总平面图变更内容：

总平面图 1:500

设计阶段	施工图设计	专业	建筑
图号	JST-001	版次	B
比例	1:500	日期	2025.08
条形码

建设单位：上海临港新片区置业发展有限公司
工程名称：自贸区临港新片区PDC1-0202单元05-01地块(保障性租赁住房)项目

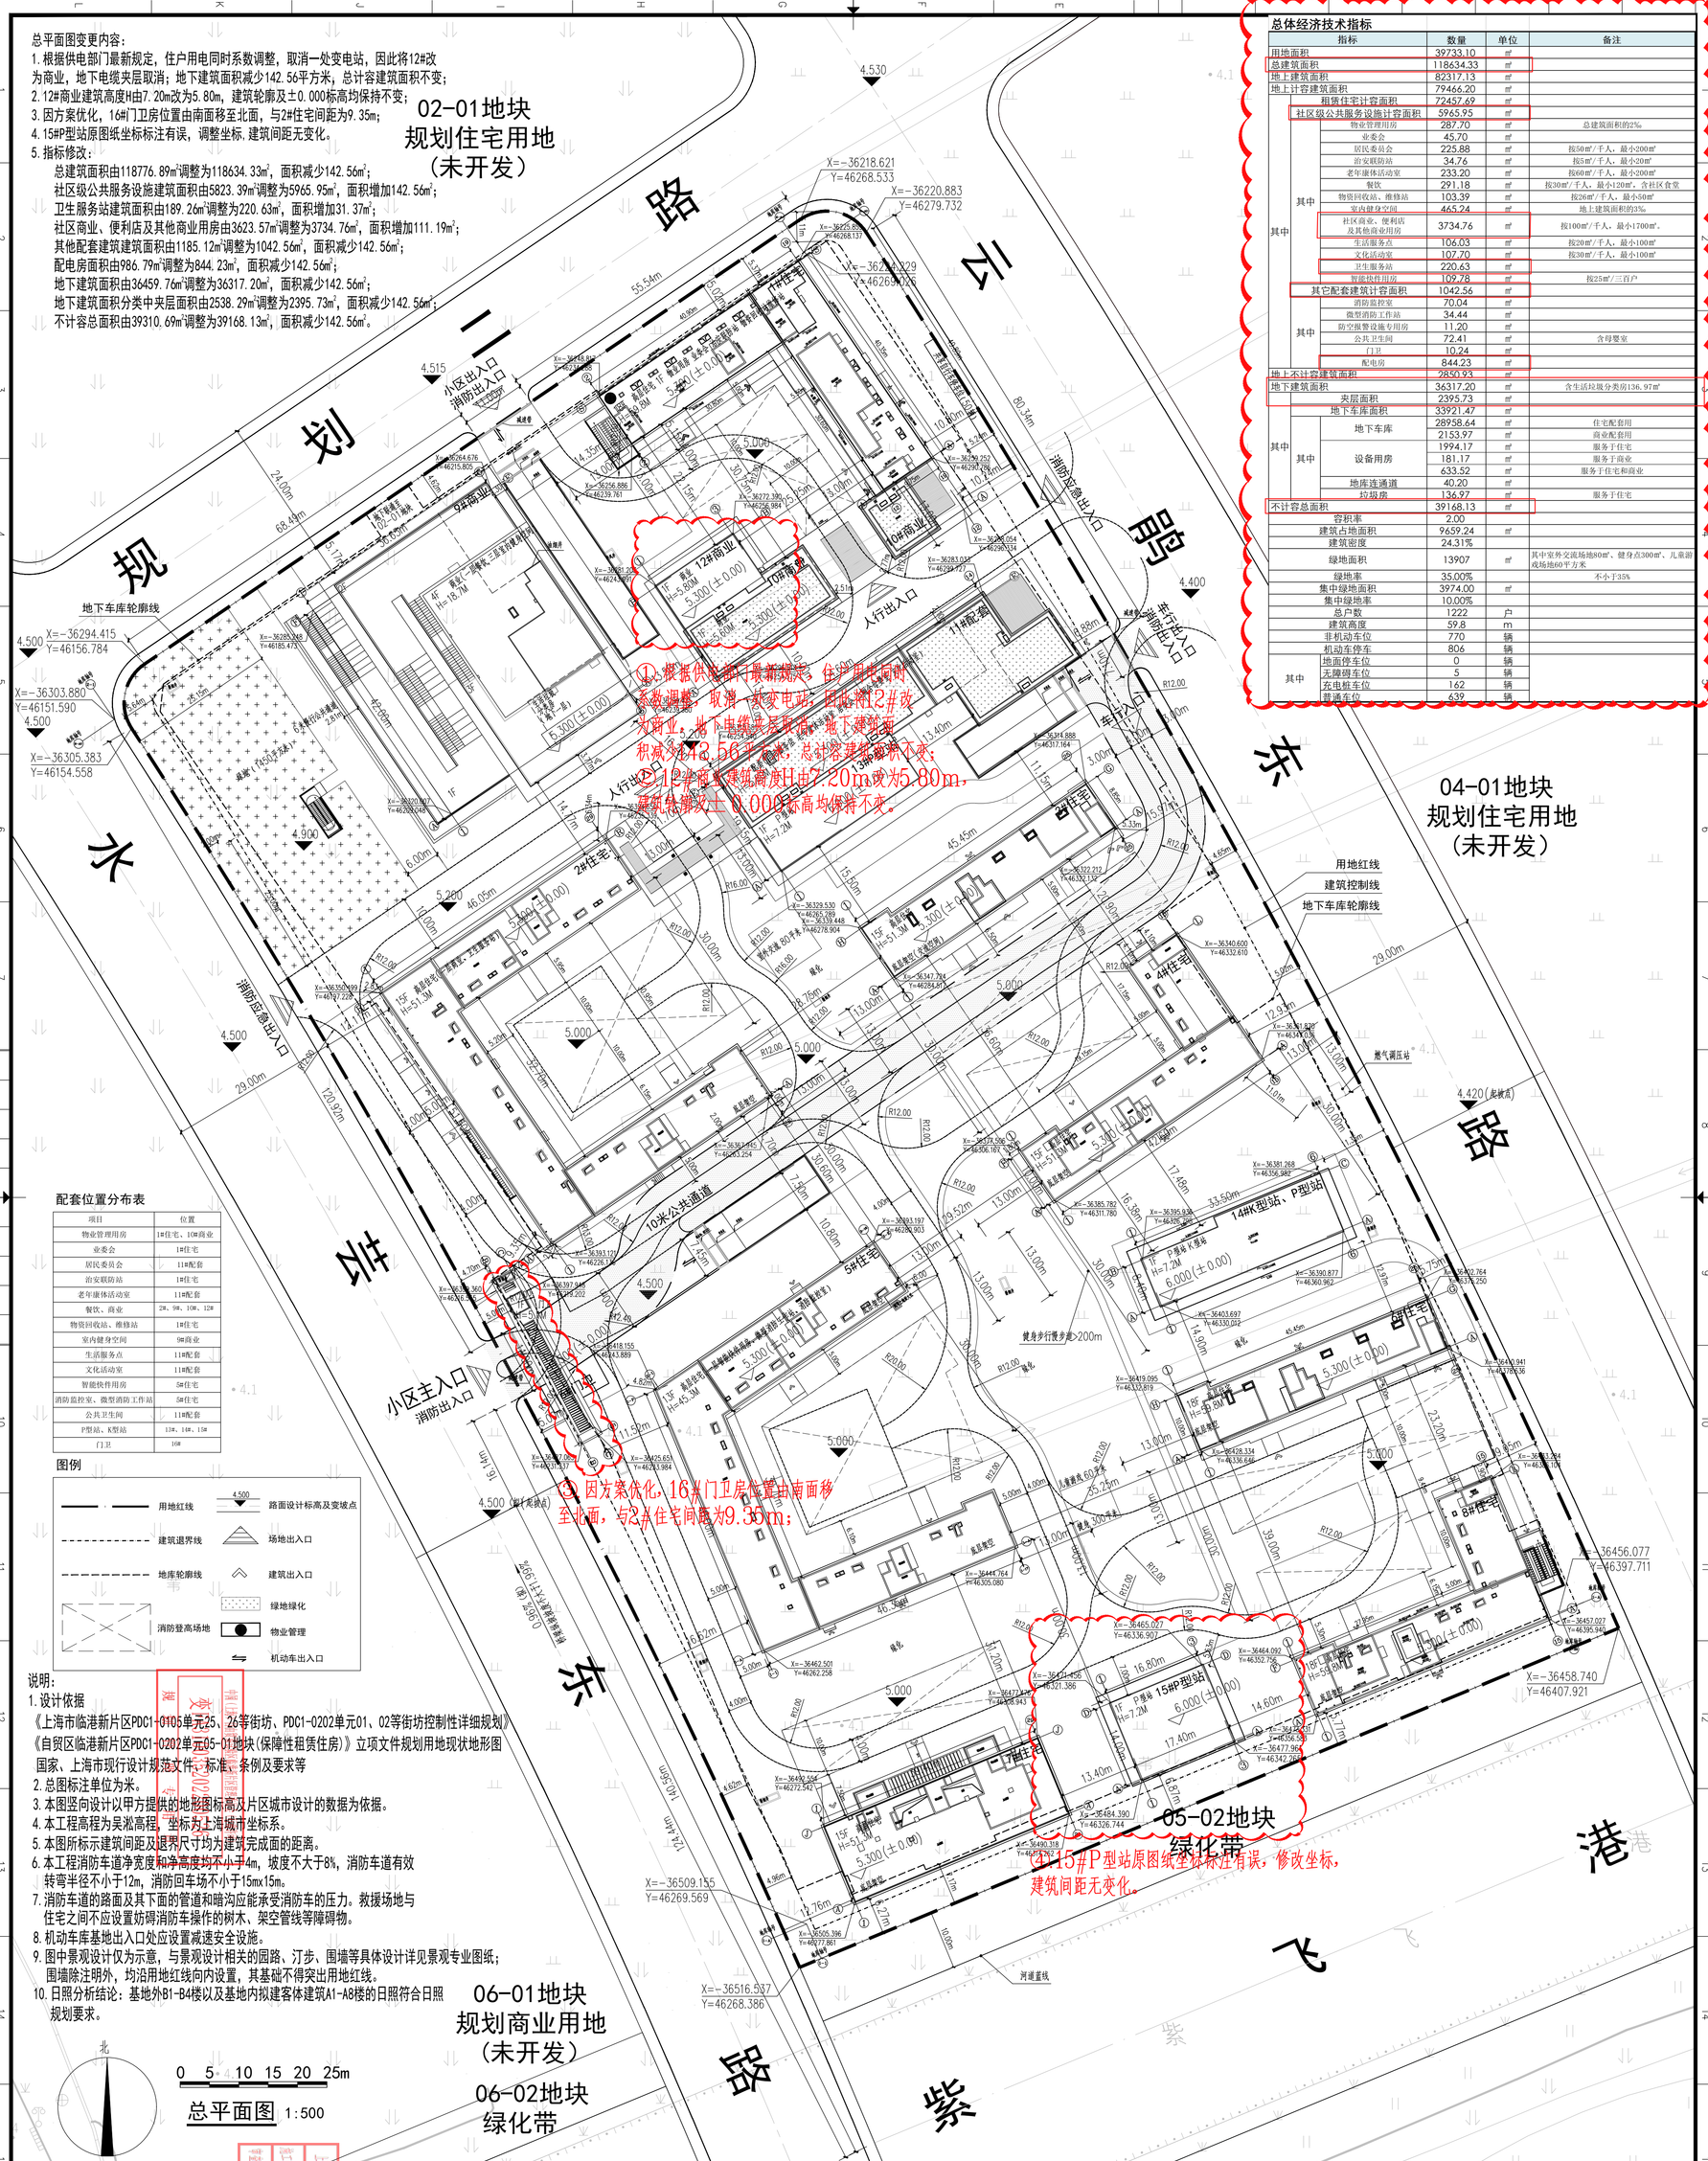
1. 根据供电部门最新规定，住户用电同时系数调整，取消一处变电站，因此将12#改为商业，地下电缆夹层取消；地下建筑面积减少142.56平方米，总计容建筑面积不变；
2. 12#商业建筑高度H由7.20m改为5.80m，建筑轮廓及±0.000标高均保持不变；
3. 因方案优化，16#门卫房位置由南面移至北面，与2#住宅间距为9.35m；
4. 15#P型站原图纸坐标注有误，调整坐标，建筑间距无变化。
5. 指标修改：
   - 总建筑面积由118776.89m²调整为118634.33m²，面积减少142.56m²；
   - 社区级公共服务设施建筑面积由5823.39m²调整为5965.95m²，面积增加142.56m²；
   - 卫生服务站建筑面积由189.26m²调整为220.63m²，面积增加31.37m²；
   - 社区商业、便利店及其他商业用房由3623.57m²调整为3734.76m²，面积增加111.19m²；
   - 其他配套建筑建筑面积由1185.12m²调整为1042.56m²，面积减少142.56m²；
   - 配电房面积由986.79m²调整为844.23m²，面积减少142.56m²；
   - 地下建筑面积由36459.76m²调整为36317.20m²，面积减少142.56m²；
   - 地下建筑面积分类中夹层面积由2538.29m²调整为2395.73m²，面积减少142.56m²；
   - 不计容总面积由39310.69m²调整为39168.13m²，面积减少142.56m²。
